RELATÓRIO TÉCNICO DE ETAPA

RTR 001 – PROJETO EXECUTIVO

Este *Relatório Técnico da Etapa* (RTE) tem por objetivo analisar toda a documentação referente à entrega final da Etapa de Projeto Executivo para construção de novos prédios para o Tribunal Regional Federal da Primeira Região apresentada pela empresa projetista C&P Arquitetura Consultoria e Projetos na data de 22 de setembro de 2016 através da disponibilização do link do Dropbox.

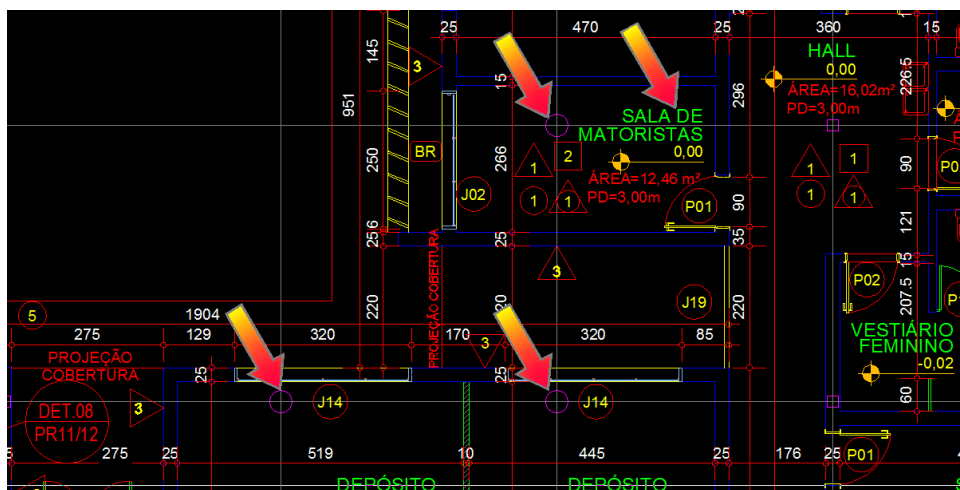
- ✓ PR01_PLANTA ARQUITETURA_1VARA HORIZONTAL.dwg;
 - ✓ INSERIR PILARES NAS SUAS MEDIDAS REAIS NO PROJETO DE ARQUITETURA
 - ✓ VERIFICAR OU JUSTIFICAR PILARES FORA OU MUITO PRÓXIMOS DA ALVENARIA. CONCLUIMOS QUE OS PILARES INSERIDOS PRÓXIMOS A J14 SITUADAS NOS DEPÓSITOS E TAMBÉM NA SALA DE MOTORISTAS DEVEM SER RELOCADOS, VISTO QUE SE TORNAM ELEMENTOS QUE OBSTRUEM E DIFICULTAM O ACESSO A JANELA.

ENTENDEMOS QUE NESSE CASO A MODULAÇÃO DESTES PILARES DEVERÃO SER REPENSADAS POIS TORNAM PARTE DO AMBIENTE NÃO FUNCIONAL DIFICULTANDO ATÉ MESMO A DISPOSIÇÃO E LOCAÇÃO DO MOBILIÁRIO.

- ✓ CORRIGIR GRAFIA – SALA DE MOTORISTAS (FIG 01)

- ✓ O JARDIM DESCOBERTO ESTÁ COTADO COM O MESMO NÍVEL INTERNO DO EDIFÍCIO. REBAIXAR PARA QUE AS ÁGUAS PLUVIAIS NÃO INVADAM O PRÉDIO.

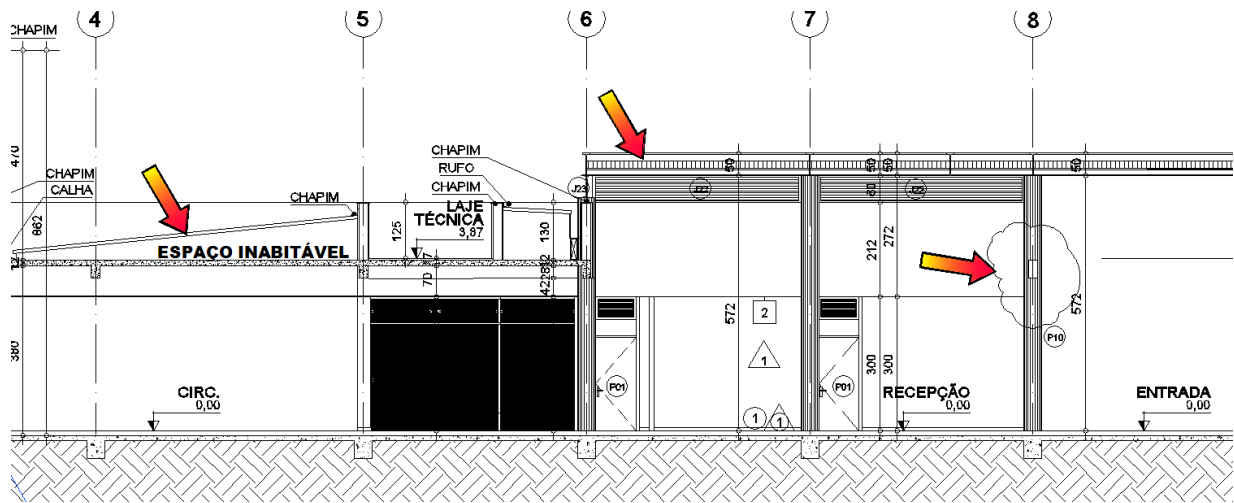
- ✓ PR02_03_COBERTURA_1VARA HORIZONTAL.dwg
- ✓ FAZER DETALHAMENTO INDICANDO A VEDAÇÃO DA COLUNA DE VENTILAÇÃO QUE SAI NO TELHADO.
- ✓ COTAR MELHOR A LATERAL DIREITA DA PLANTA DE COBERTURA. REVER COTAS DO PERÍMETRO DO EDIFÍCIO.
- ✓ PR04_CORTES E FACHADAS.dwg;
- ✓ INDICAR O TIPO DE TELHA E INCLINAÇÃO EM TODOS OS CORTES
- ✓ ENTRE A COBERTURA E A LAJE ESCREVER “ESPAÇO INABITÁVEL”
- ✓ VERIFICAR HACHURAS

✓ VERIFICAR COTAS SOBREPOSTAS

- ✓ PR09 A PR11_DETALHES_AREAS MOLHADAS.DWG
- ✓ VERIFICAR QUADRO E LEGENDA FORA DA VIEWPORT

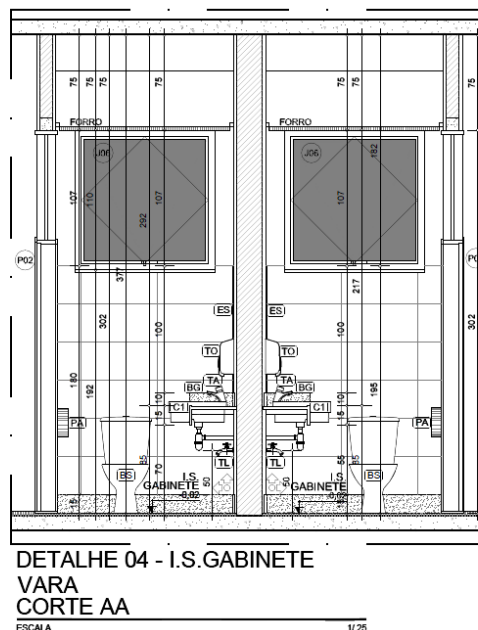
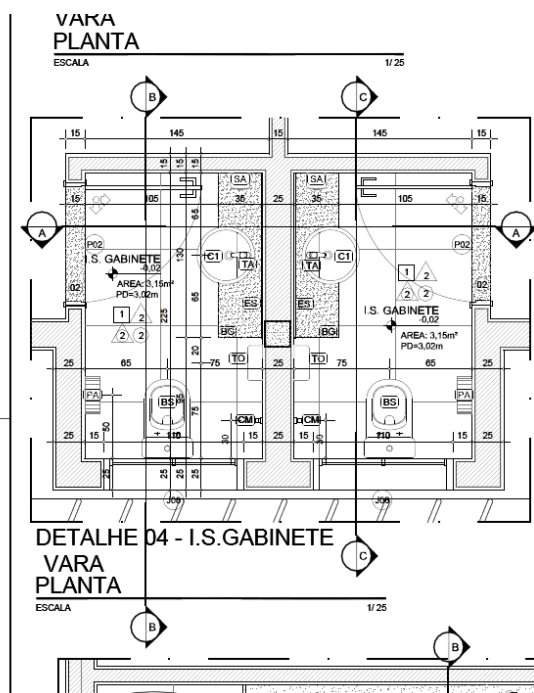
- ✓ VERIFICAR SOBREPÓSICÃO DE TEXTOS. O DESENHO ESTÁ UM POUCO CONFUSO, POIS A PAGINAÇÃO SE CONFUNDE COM AS LINHAS DE COTA. FAZER, POR AMBIENTE DETALHADO, UMA PLANTA DE PAGINAÇÃO DE PISO, UMA PLANTA DE POSICIONAMENTO DE EQUIPAMENTOS E BANCADAS COM COTAS E POSTERIORMENTE AS VISTAS. EVITAR COTAS DENTRO DO AMBIENTE PARA FACILITAR A LEITURA DO PROJETO.

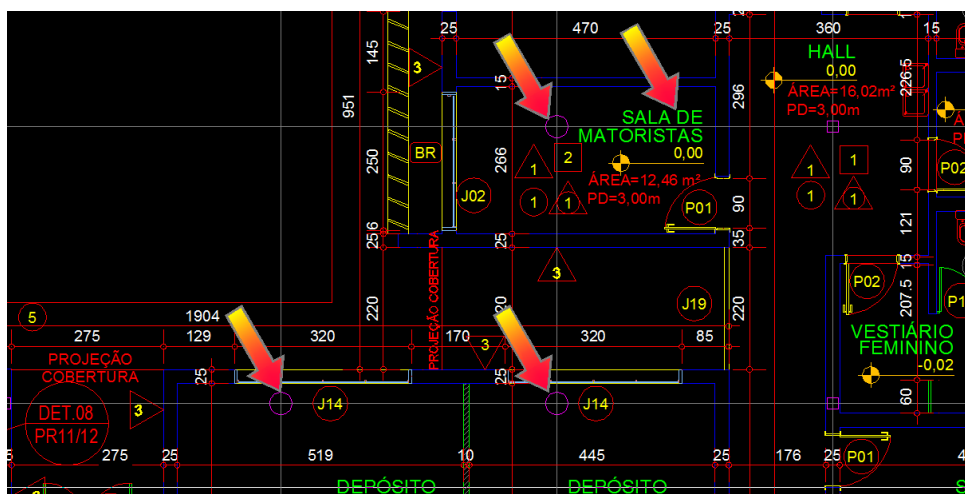
- ✓ PR01_PLANTA ARQUITETURA_2VARA HORIZONTAL.dwg;
 - ✓ INSERIR PILARES NAS SUAS MEDIDAS REAIS NO PROJETO DE ARQUITETURA
 - ✓ VERIFICAR OU JUSTIFICAR PILARES FORA OU MUITO PRÓXIMOS DA ALVENARIA. CONCLUIMOS QUE OS PILARES INSERIDOS PRÓXIMOS A J14 SITUADAS NOS DEPÓSITOS E TAMBÉM NA SALA DE MOTORISTAS DEVEM SER RELOCADOS, VISTO QUE SE TORNAM ELEMENTOS QUE OBSTRUEM E DIFICULTAM O ACESSO A JANELA. ENTENDEMOS QUE NESSE CASO A MODULAÇÃO DESTES PILARES DEVERÃO SER REPENSADAS POIS TORNAM PARTE DO AMBIENTE NÃO FUNCIONAL DIFICULTANDO ATÉ MESMO A DISPOSIÇÃO E LOCAÇÃO DO MOBILIÁRIO.
 - ✓ CORRIGIR GRAFIA – SALA DE MOTORISTAS

- ✓ O JARDIM DESCOBERTO ESTÁ COTADO COM O MESMO NÍVEL INTERNO DO EDIFÍCIO. REBAIXAR PARA QUE AS ÁGUAS PLUVIAIS NÃO INVADAM O PRÉDIO.
- ✓ PR02_COBERTURA_2VARA HORIZONTAL.dwg
- ✓ FAZER DETALHAMENTO INDICANDO A VEDAÇÃO DA COLUNA DE VENTILAÇÃO QUE SAI NO TELHADO.
- ✓ COTAR MELHOR A LATERAL DIREITA DA PLANTA DE COBERTURA. REVER COTAS DO PERÍMETRO DO EDIFÍCIO.
- ✓ PR03_CORTES E FACHADAS.dwg;
- ✓ INDICAR O TIPO DE TELHA E INCLINAÇÃO EM TODOS OS CORTES
- ✓ ENTRE A COBERTURA E A LAJE ESCREVER “ESPAÇO INABITÁVEL”
- ✓ VERIFICAR HACHURAS

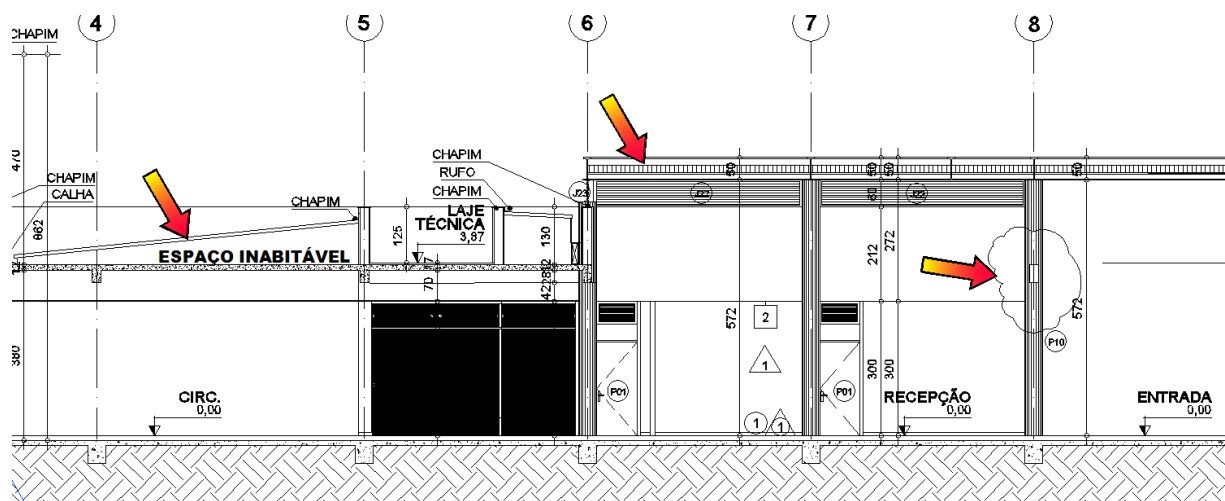
- ✓ VERIFICAR COTAS SOBREPOSTAS

- ✓ PR07_DET_CORTE PERÍCIA_PAINEL RECEPCAO.dwg
- ✓ ATENDIDO
- ✓ PR08 A PR10_DETALHES_AREAS MOLHADAS.DWG
- ✓ VERIFICAR QUADRO E LEGENDA FORA DA VIEWPORT

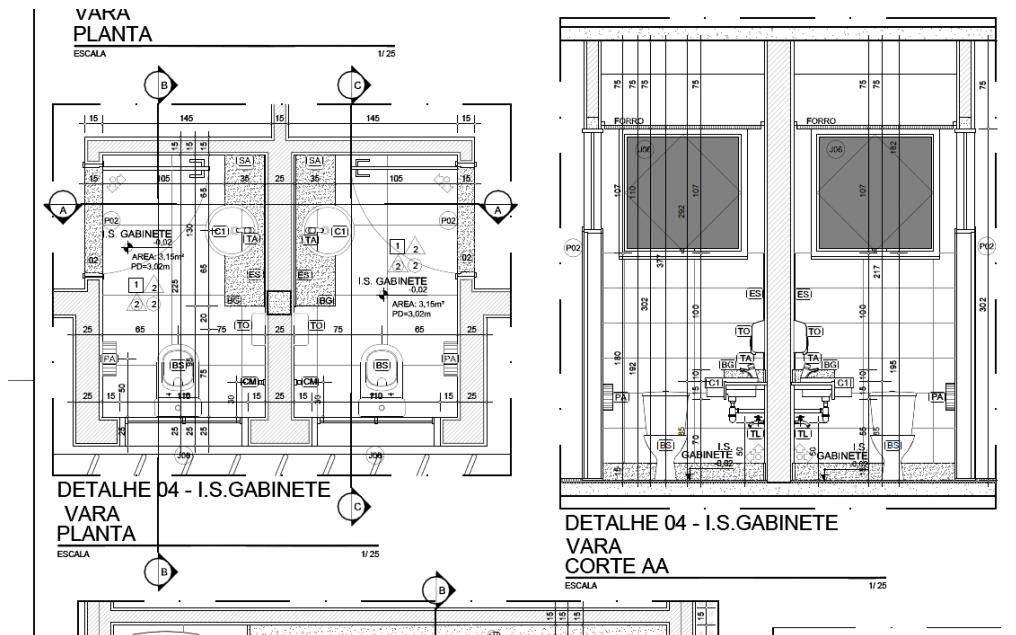
- ✓ VERIFICAR SOBREPOSIÇÃO DE TEXTOS. O DESENHO ESTÁ UM POUCO CONFUSO, POIS A PAGINAÇÃO SE CONFUNDE COM AS LINHAS DE COTA. FAZER, POR AMBIENTE DETALHADO, UMA PLANTA DE PAGINAÇÃO DE PISO, UMA PLANTA DE POSICIONAMENTO DE EQUIPAMENTOS E BANCADAS COM COTAS E

POSTERIORMENTE AS VISTAS. EVITAR COTAS DENTRO DO AMBIENTE PARA FACILITAR A LEITURA DO PROJETO.

- ✓ PR01_PLANTAS.dwg
- ✓ NA SALA DE VIDEO CONFERÊNCIA E NA SALA DO ALMOXARIFADO NO TÉRREO EXISTE A REPRESENTAÇÃO DE UM RETÂNGULO NÃO IDENTIFICADO. RETIRAR OU IDENTIFICAR.

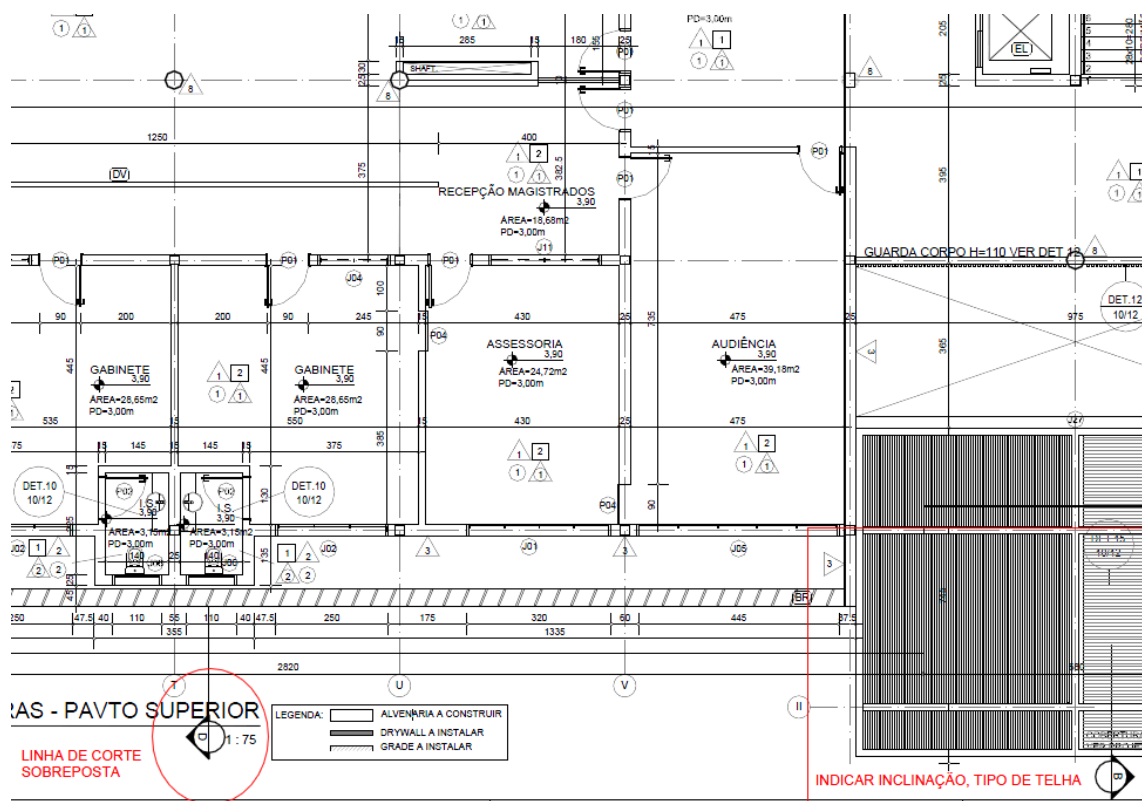
- ✓ A LINHA DO CORTE CC CONFLITA COM A NOMECLATURA DO DESENHO. VERIFICAR.
- ✓ INDICAR NO PAVIMENTO SUPERIOR O TELHADO QUE APARECE EM PLANTA E SUA INCLINAÇÃO.
